RELATÓRIO DE VISTORIA DE ACESSIBILIDADE - CAMPUS MOMBAÇA

No dia 5 de Agosto de 2026, foi realizada uma vistoria técnica no campus Mombaça coordenada pelo Núcleo de Acessibilidade às Pessoas com Necessidades Específicas (NAPNE) visando avaliar as condições de acessibilidade do campus e identificar pontos que melhoraram em relação a mesma análise realizada em 2025.

Figura 25 e 26 - Totens com mapa tátil da instituição

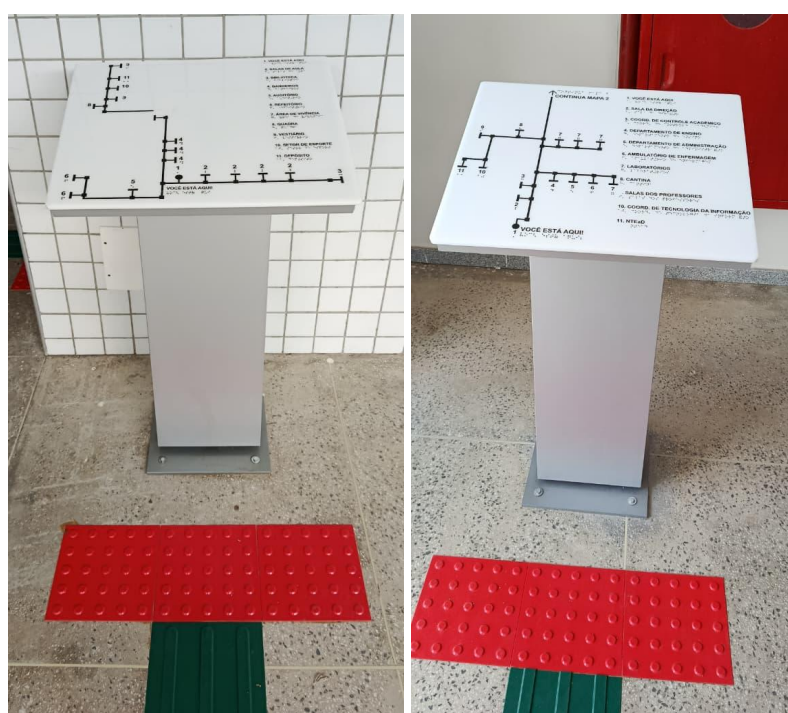
Quanto aos deficientes visuais, o campus apresentou grandes avanços em relação ao relatório de 2025, colocando o piso tátil, placas de sinalização em Braille e dois mapas táteis na instituição. Contudo, ainda existem partes do campus que não possuem sinalização tátil, o que limita o acesso completo ao campus por deficientes visuais desacompanhados.

Figura 27 - Planta baixa do Campus IFCE Mombaça

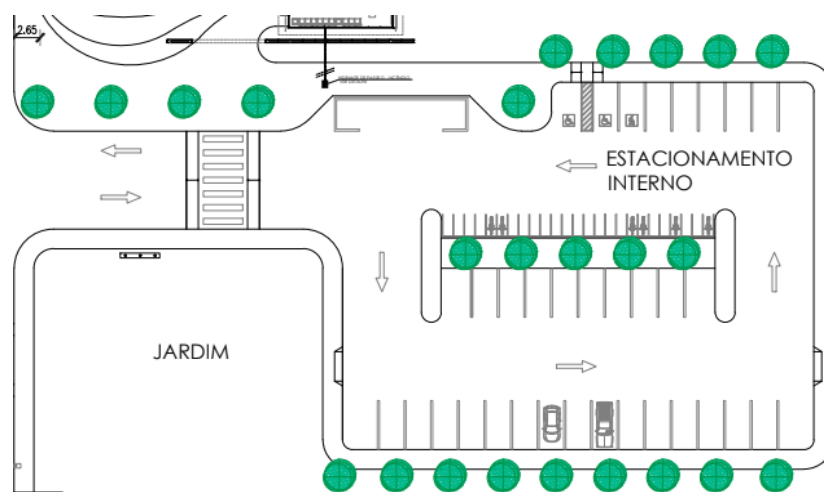
Também foram identificados pontos a serem melhorados em outras partes do campus que não as listadas no questionário, como o corredor da arquibancada que é muito estreito para um cadeirante circular, as salas externas que não possuem uma rampa de acesso que liga a sala a calçada e a rota para a área de convivência que é muito longa para P.C.R. por falta de uma rampa na entrada mais próxima às salas de aula, conforme mostram as figuras 28, 29 e 30.
